# Dijkverbetering Flevopark

Terugkoppeling Ontwerpatelier 20 februari

Dijkverbetering Flevopark Amsterdam

*20 februari 2024*

## Dijkvak 1 & 2

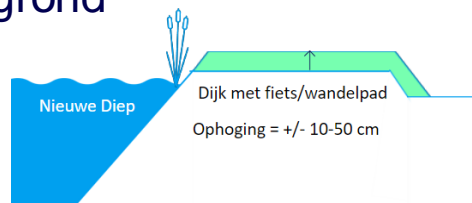
- Natuurvriendelijke oevers zijn erg gewenst;
- Dijkvak 2: graag ruimtelijke zicht hier behouden;
- Graag een schelpenpaadje behouden, geen asfalt. Want men wil liever geen fietsers hier;
- Het riet langs dijkvak 2 graag behouden;
- Let op tijdens uitvoering met grote voertuigen.

- Mogelijk wordt het fietspad verbreed vanaf de Zeeburgerdijk;
- Sommige bomen zijn achterstallig in onderhoud en moeten misschien worden verwijderd, dit is een meekoppelkans;
- Natuurvriendelijke oevers aanleggen aan zijde Nieuwe Diep is een meekoppelkans;
- Op 2 punten steigers toevoegen om toegankelijkheid water te vergroten.

## Dijkvak 3

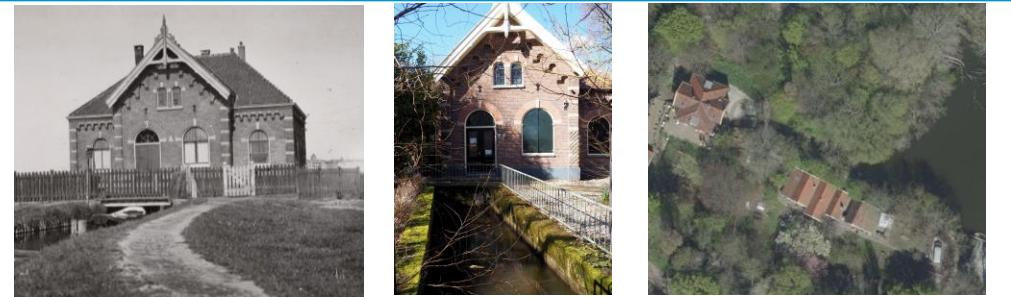
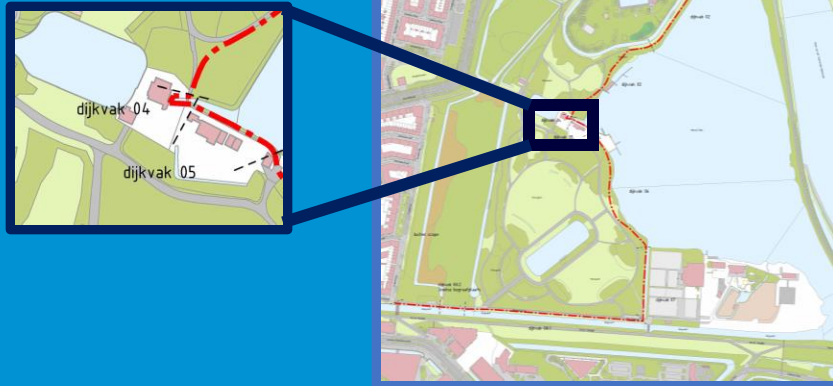
- De varianten 3b, 3c, en 3d zijn even hoog gescoord. Variant 3a kreeg geen stemmen.
- Graag een goede bomeneffectenanalyse en Hans Kaljee van gemeente Amsterdam hierbij betrekken
- Varianten 3c en 3d: 1 bewoner geeft aan dat hij geen kale dijk wil. Zijn er nog mogelijkheden voor struiken en bossages?
- Varianten 3c en 3d: 1 bewoner geeft aan dat hij absoluut bomenskap niet ziet zitten om de dijk aan de oever te brengen. Er zitten namelijk blauwe reigers in de bomen.
- Bewoner naastgelegen woonark geeft aan dat het hem niet uitmaakt waar we de waterkering gaan ophogen.

We zijn voorstander van het zo groot mogelijk houden van het te bewandelende oppervlakte in het park. Het tegengaan van het verder verdwijnen van het park in het Nieuwe Diep. Dus een eerste voorkeur dijkverhoging die de bestaande oevers versterkt.

- Aandachtspunt: het verplaatsen van de dijk richting pad betekent op termijn doodgaan van de bestaande bomen door het vernatten. Nu al zichtbaar dat langs het water bomen vanzelf omvallen.
- Natuurvriendelijke oevers aanleggen aan zijde Nieuwe Diep
- Openen zicht naar Nieuwe Diep, waardoor contrasten tussen open en dichte delen van het park opgevoerd worden
- Struinpad langs oever op nieuwe dijk of aanleg kleine recreatiesteiger
